PLAVECKÝ BAZÉN V CHOTĚBOŘI

BAKALÁŘSKÁ PRÁCE

Odpovědi na otázky

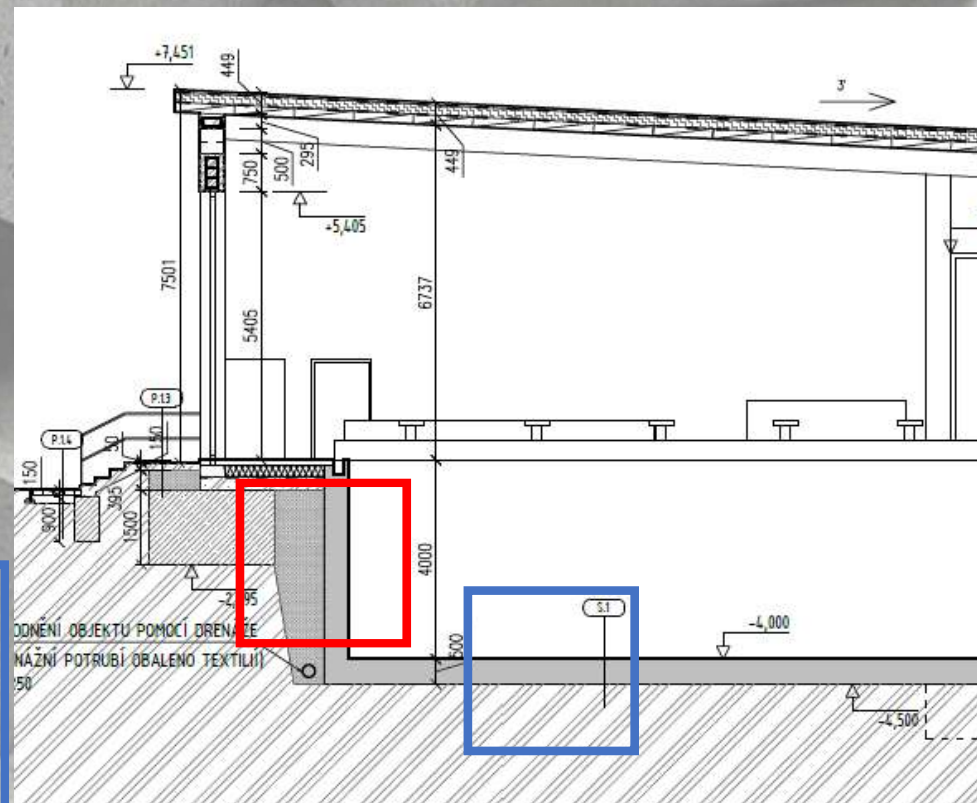
4. Budou pro odvodnění střechy stačit pouze 3 svody? Ověřte výpočtem.

Stanovení množství odtoku dešťových vod

Stanovení množství odtoku dešťových vod	
$Q = r \cdot A \cdot C$	
Q	odtok dešťových vod [l.s ⁻¹]
r	intenzita deště dle ČSN 75 6760:2003 [l.s ⁻¹ .m ²]
A	účinná plocha střechy dle ČSN EN 12 056-3 [m ²]
C	součinitel odtoku [-] dle ČSN 75 6760:2003

$L_R = 51,415\text{m}$
 $B_R = 33,935\text{m}$
 $A = 1745\text{m}^2$

Rozděleno na 10 částí (po délce objektu)
-> minimálně 10 svodů

Dovolený odtok žlabu Q_{dov} = 6.42 l/s ≥ 4.24 l/s => VYHOVUJE
